**FÉDÉRATION  
FRANÇAISE DE  
PARACHUTISME**

**OBJET : Equipement ATOM - Sortie Flotteur**

**DIRECTIVE TECHNIQUE N°8**

**NOTE TECHNIQUE D'IDENTIFICATION**

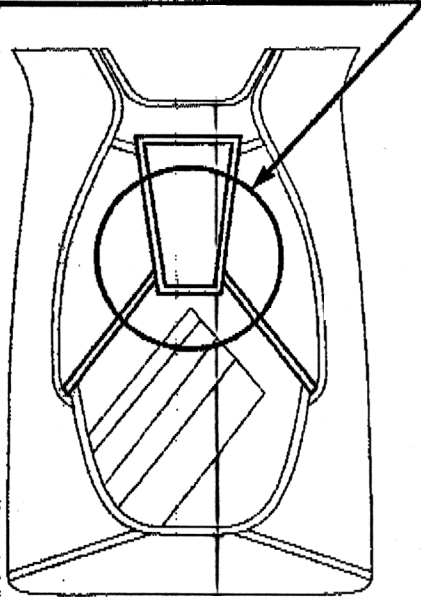
- EQUIPEMENTS CONCERNÉS :**
- ATOM AVEC LOR 2 ET/OU FXC12000
  - ATOM SANS LOR 2 AVEC FXC12000

**IDENTIFICATION: LE RABAT SUPÉRIEUR DE RÉSERVE SUPERPOSE LE RABAT CENTRAL**

**NUMÉROS DE SÉRIE CONCERNÉS:**

- ATOM 34 -0 jusqu'au N° EM025 du 07/12/95
- ATOM 34-00 jusqu'au N° EM027 du 12/12/95
- ATOM 34-1 jusqu'au N° EM022 du 07/12/95
- ATOM 33 STYLE tous modèles

- Avoir fait modifier leur équipement par la Société Parachutes de France, si celui-ci est concerné par la note d'identification jointe.
- Une fois équipé, avoir fait vérifier que l'excédent de câble de la commande d'ouverture du conteneur secours n'est pas inférieur à 4 cm, au strict minimum, quelque soit le type d'ATOM. Signaler toutes anomalies constatées au Constructeur et à la F.F.P.

**EQUIPEMENTS ATOM NON CONCERNÉS:**

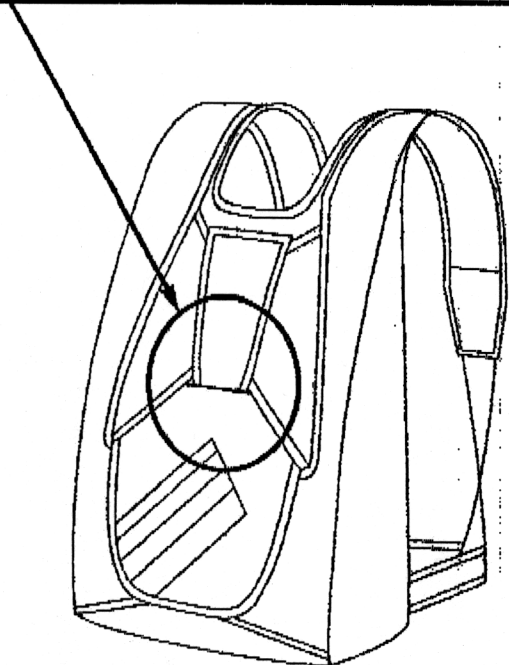
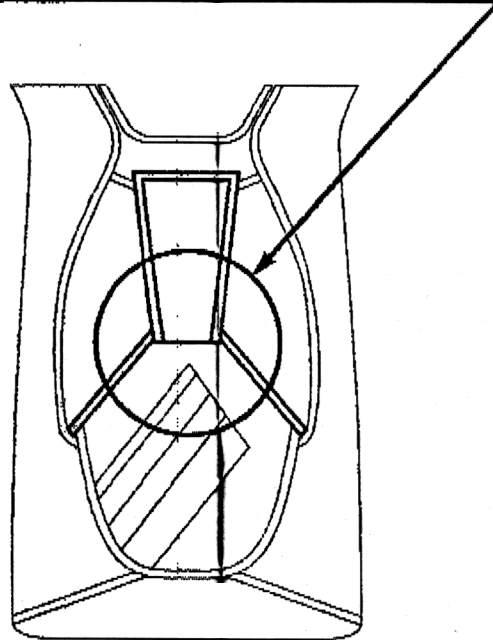
- EQUIPEMENTS SANS FXC12000 ET /OU SANS LOR2.
- ÉQUIPEMENTS DONT LE RABAT SUPÉRIEUR DE RÉSERVE EST INCLUS DANS LE RABAT CENTRAL (MÊME AVEC FXC12000 ET/OU LOR2).
